SUSITARIMAS
DĖL 2025 M. RUGPJŪČIO 28 D. KAUNO SAULĖS GIMNAZIJOS, SAVANORIŲ PR. 46,
KAUNE, KAPITALINIO REMONTO RANGOS SUTARTIES NR. BS-62
SĄLYGŲ KEITIMO

DARBŲ PAKEITIMO AKTAS NR. 4

Projekto pavadinimas: Mokyklos pastato Savanorių pr. 46, Kaune, kapitalinio remonto projektas

Pakeitimo nurodymas Nr. 4

Kontroliuojančiųjų asmenų pastabos [F57-F60]

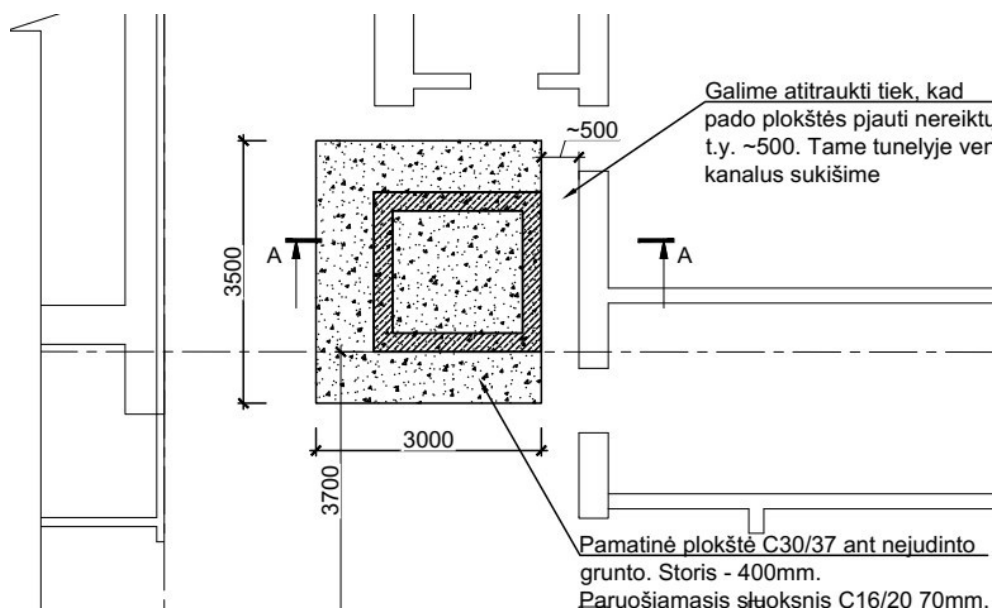
F58 STATYBOS PROJEKTO VYKDYMO PRIŽIŪRĖTOJO PASTABA

Atidengus grindų konstrukcijas lifto šachtos zonoje pastel
kaupimasis. Lifto pamatų įrengimo darbus būtina stabdyt
ir pašalinta vandens kaupimosi priežastis.

Principinis lifto pamato brėžinys:

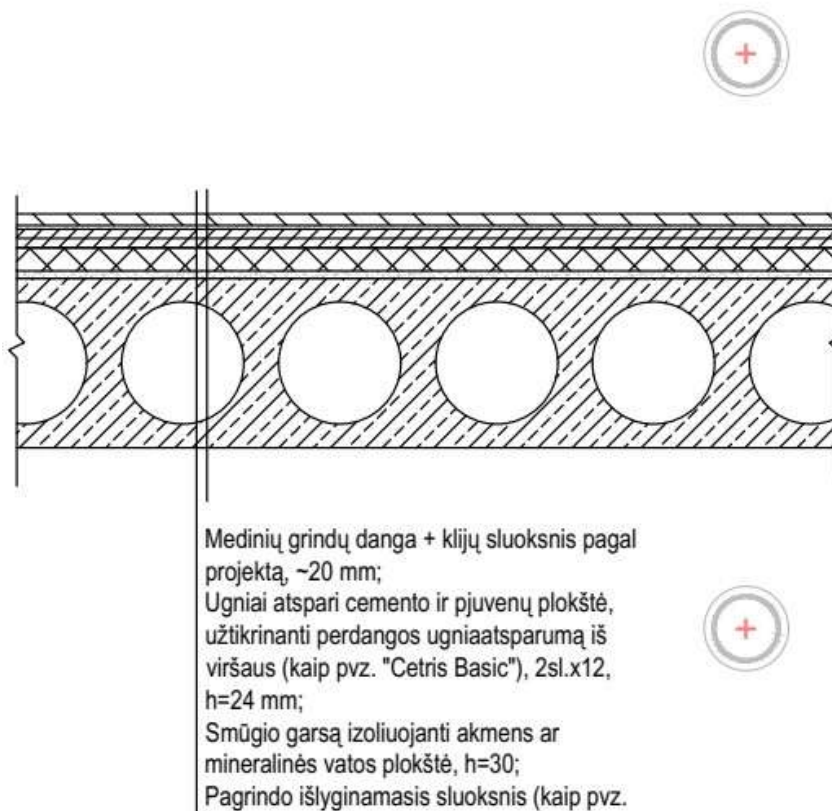
Dėl paaiškėjusios situacijos atlikta grunto geologijos paslauga, kuri nustatinėjo grunto būklę. Taip pat siekiant išanalizuoti esama pastato pamatą reikalinga pašalinti dalį grunto iki esamo pamato apačios. Atlikus grunto kasimo darbus paaiškėjo, kad pamatas esamas turi papildomą betono atrama kuri išplatėjusi nuo pastato sienos per 50 cm. dėl to reikalinga lifto šachtos konstrukcija atitraukti nuo pastato laikančios sienos. Atlikus skaičiavimus pagal gautus duomenis nustatyta, kad projektinį sprendinį iš spraustinių polių reikia keisti į betoninės plokštės įrengimą kurios matmenys siekia 3500×3000 mm. bei visa lifto šachta reikalinga atitraukti nuo pastato sienos. Taip pat dėl vandens būvimo grunte nustatyta, kad visi lifto pamatai turi būti gruntuoti/hidroizoliuoti.

Pasikeitus projektiniam sprendiniui t.y. vietoje spraustinių polių į plokštę bei atitraukiant lifto šachta nuo pastato laikančios sienos atsirado papildomas mūro poreikis. Taip pat dėl pasikeitusios lifto šachtos vietos nuspręsta, kad nėra racionalu pašalinti pilnai perdangos plokščių (nuo sienos iki sienos) todėl siekiant optimizuoti darbų įrengimo laiką atsiranda poreikis atsisakyti dalies darbų t.y. atsisakoma dalies konstrukcijų ardymas, V; VII; VIII; skyriaus perdangos ir grindų remonto darbų, bei dėl aptikto vandens po grindimis Projekto dalyviai konstatuoja, kad Sutarties įgyvendinimui būtina įsigyti laikiną vandens surinkimo/nukreipimo šulinį su vamzdžiu, pamatinės

plokštės įrengimo darbus, bei visos lifto pamato konstrukcijos gruntavimo/hidroizoliavimo darbus, bei dėl atitraukiamos lifto šachtos nuo laikančios pastato sienos papildomą šachtos mūrą iš Rangovo. Pakeitimas turi būti suderintas ir patvirtintas Projekto autoriaus (-ių).

Atsižvelgiant į 2.1 p. nustatytas objektyvias ir pagrįstas aplinkybes, vadovaujantis Rangos sutarties 23 p. ir 70 p. nuostatomis, Užsakovo įgaliotas atstovas ir kiti atsakingi bei įgalioti statybos dalyviai/asmenys pritaria papildomų darbų kiekio (apimtys) keitimui ir papildomų darbų atlikimui. Užsakovas sutinka su sutarties keitimu, dėl keičiamų darbų kiekio (apimtys), tokių darbų atlikimu, įskaitant sutinka apmokėti Rangovui už padidėjusius darbų kiekius. Šio pakeitimo akto pagrindu bei Sutarties nuostatomis rengiamas papildomas susitarimas prie Sutarties dėl papildomų darbų įsigijimo, Sutarties kainos keitimo. Susitarimą rengia Užsakovas.

Projektinė grindų įrengimo detalė

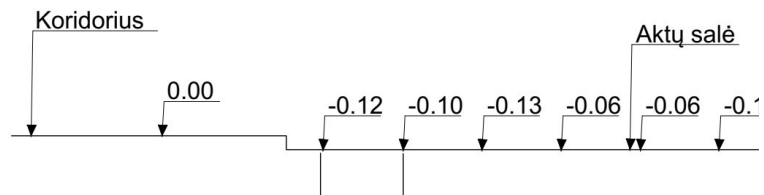
Išdemontavus esamas aktų salės grindis t.y parketa, laikančia konstrukcija, šlaką paaiškėjo, kad perdanga nėra lygi, perdangos plokštės yra nevienodame lygyje, todėl neužteks projekte numatyto „Pagrindo išlyginamasis sluoksnis (kaip pvz. krepuotas popierius) ~10mm.“, kad esama perdanga būtų išsilyginta ir būtų galima montuoti vatą su ceterio plokštėmis.

Atlikus faktinius matavimus nustatyta, kad išlyginimo sluoksnis turėtų varijuoti nuo 2 cm iki 14 cm.

Todėl norint išlyginti grindų plokštumą pagrindo sluoksnis lyginimo darbams turėtų būti didesnis nei numatytas projekte 1cm. Apžiūrėjus esama situacija objekte konstrukcijų dalies vadovas pasiūlė įengti smėlio/žvyro pagrindą, kurį išlyginus galimi tolimesni detalės įrengimo darbai.

Projekto dalyviai konstatuoja, kad Sutarties įgyvendinimui būtina įsigyti 515 m² (36 m³) smėlio/žvyro lyginimo darbus aktų salėje iš Rangovo. Pakeitimas turi būti suderintas ir patvirtintas Projekto autoriaus (-ių).

Faktinis sprendinys:

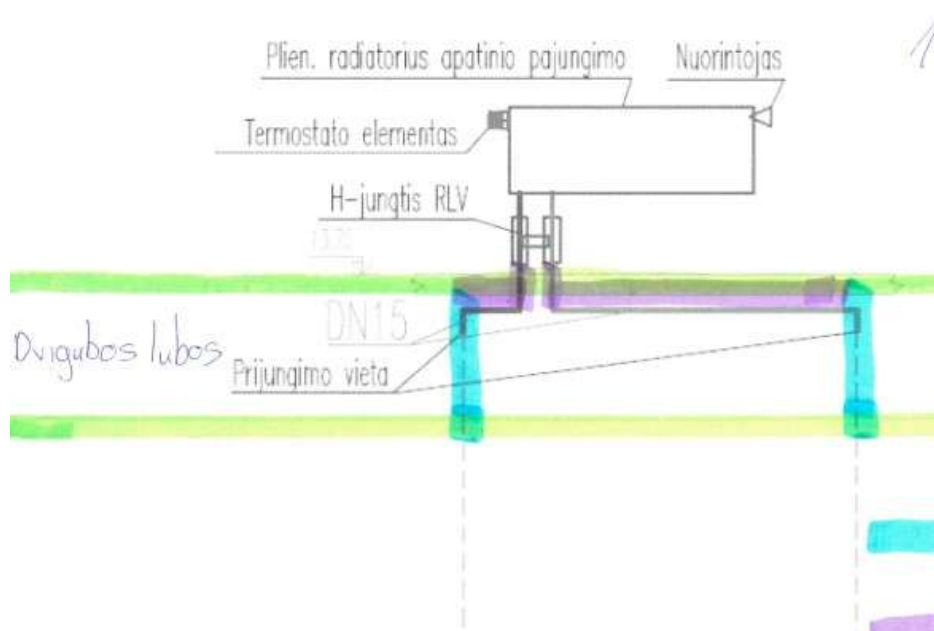
Rangovui vykdant statybos darbus pagal Techninio darbo projekto Šildymo, vėdinimo, oro kondicionavimo dalies (toliau- TDP-ŠVOK) sprendinius, numatyta įrengti šildymo sistema pasijungiant iš sporto salės į aktų salę. Tačiau vykdant darbus paaiškėjo kad sporto salėje yra pakabinamos lubos ir bendras grindų, perdangos, lubų aukštis yra apie 3 m. Dėl to pateiktas projektinis kiekis yra per mažas įvykdyti darbus dėl nenumatyto perdangos, grindų, lubų aukščio kurio nebuvo galima nustatyti projektavimo metu.

Taip pat atlikus esamos sistemos faktinę apžiūrą nustatyta, kad esama sistema yra DN20 siekiant užtikrinti tinkamą šilumnešio greitį sistemoje, bei kad nesusidarytų triukšmas sistemos diametras nemažinamas atliekant sistemos dalies pakeitimo darbus. Taip pat atsižvelgiant į situaciją remontuojamoje aktų salėje, kad sistemos vamzdynai nebūtų matomi sistema įrengiama kombinuotai iš plieninių vamzdžių į daugiaskluksnius nes plieninių vamzdynų montavimas po grindimis technologškai negalimas.

Dėl paaiškėjusios faktinės situacijos reikalinga įsigyti trūkstantis plieninius vamzdžius DN20 - 98 m. bei papildomus (po grindų danga) daugiaskluksnius plastikinius vamzdžius DN20 pajungimui į radiatorių - 25 m.

Todėl Projekto dalyviai konstatuoja, kad Sutarties įgyvendinimui būtina įsigyti plieninio vamzdžio DN20, bei

daugiasluoksniu plastikinio vamzdžio DN20 pajungimo darbus, kad sistema pilnai funkcionuotų. Pakeitimas turi būti suderintas ir patvirtintas Projekto autoriaus (-ių).

Esamų skydų nuotraukos:

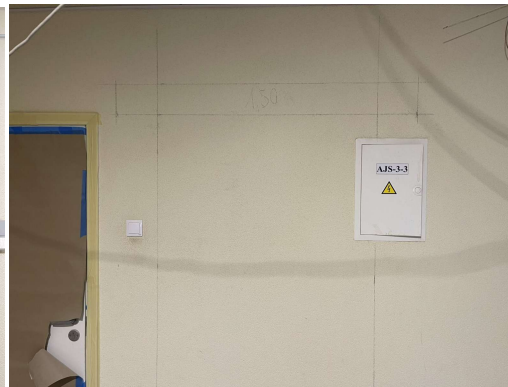
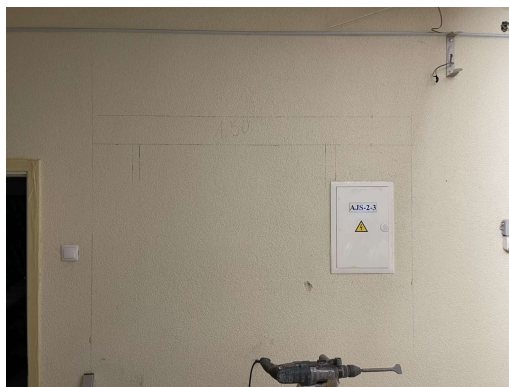
Rangovui vykdant statybos darbus pagal Techninio darbo projekto Elektrotechnikos dalies (toliau- TDP-E) sprendinius, numatyta papildyti elektros kirtikliais esamus skydus AJS-0-4; AJS-2-4; AJS-3-4, tačiau esami skydai pilnai užpildyti ir nėra užtektino rezervo sumontuoti numatytus projekte kirtiklius. Taip pat AJS-2-4; AJS-3-4 skydai patenka į lifto užstatymo zona, ko pasėkoje sumontavus lifto šachtą būtų nepasiekiami eksploatuojame

Taip pat rengiantis durų į sanitarinius mazgus įrengimui paaiškėjo, kad skydai AJS-2-3 ir AJS-3-3 patenka į durų sąramos montavimo zona ir dėl to reikalinga skydus patraukti į šoną perkomutuojuant, sujungiant kabelius, įrengiant naują skydo vietą, bei sutvarkant buvusią angą nes kitu atveju neįmanoma įrengti durų sąramos į sanitarinį mazgą.

Todėl Projekto dalyviai konstatuoja, kad Sutarties įgyvendinimui būtina įsigyti naujus elektros skydelius AJS-0-4; AJS-2-4; AJS-3-4 ir kabelių perjungimo, kabelių prailginimo, naujų angų įrengimo, senų angų užtaisymo darbus, bei įsigyti AJS-2-3 ir AJS-3-3 skydų perkėlimo, kabelių perjungimo, kabelių prailginimo, naujų angų įrengimo, senų angų užtaisymo darbus iš Rangovo. Pakeitimas turi būti suderintas ir patvirtintas Projekto autoriaus (-ių).

TDP-VN valgyklos zonos iškarpa:

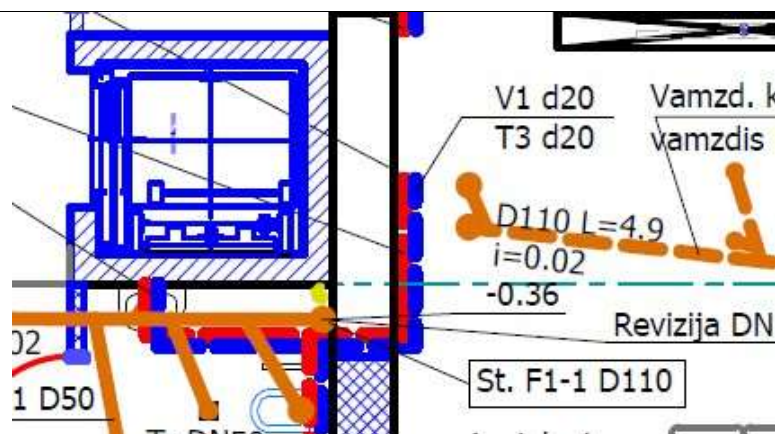
Rangovui vykdant statybos darbus pagal Techninio darbo projekto vandentiekio ir nuotekų šalinimo dalies (toliau-TDP-VN) sprendinius, pastebėtas neatitikimas tarp žiniaraščio ir brėžinių, t.y sąnaudų kiekių žiniaraštyje, buitinis šaltas vandentiekis (V1), buitinis karštas vandentiekis (T3) skyriuje, 1 pozicijoje nurodytas plastikinis daugiasluoksnis vamzdis d16 su fasoninėmis dalimis. Projekto brėžiniuose matyti, jog projektuota d20 ir d25 vamzdynai. Taip pat sąnaudų kiekių žiniaraštyje yra įvertinta vamzdynų izoliacija – 20 mm bei 40 mm storio kevalinė izoliacija su aliuminio folija d16, d20, d25 vamzdynams. Atlikus projekto sąnaudų kiekių perskaiciavimus pastebėta, jog projekte nebuvo numatyta d20 diametro vamzdyno. Taip pat netinkamai įvertintas d16 vamzdyno kiekis.

Įvertinus faktinę situaciją nustatyta, kad reikalingas papildomas trūkstamas kiekis plastikinio daugiasluoksnio vamzdžio d16 su fasoninėmis dalimis 23 m. bei papildomai reikalinga įsigyti plastikinio daugiasluoksnio vamzdžio d20 su fasoninėmis dalimis 22 m.

Todėl Projekto dalyviai konstatuoja, kad Sutarties įgyvendinimui būtina įsigyti plastikinio daugiasluoksnio vamzdžio d16 su fasoninėmis dalimis 23 m. bei plastikinio daugiasluoksnio vamzdžio d20 su fasoninėmis dalimis 22 m. įrengimo darbus iš Rangovo. Pakeitimas turi būti suderintas ir patvirtintas Projekto autoriaus (-ių).
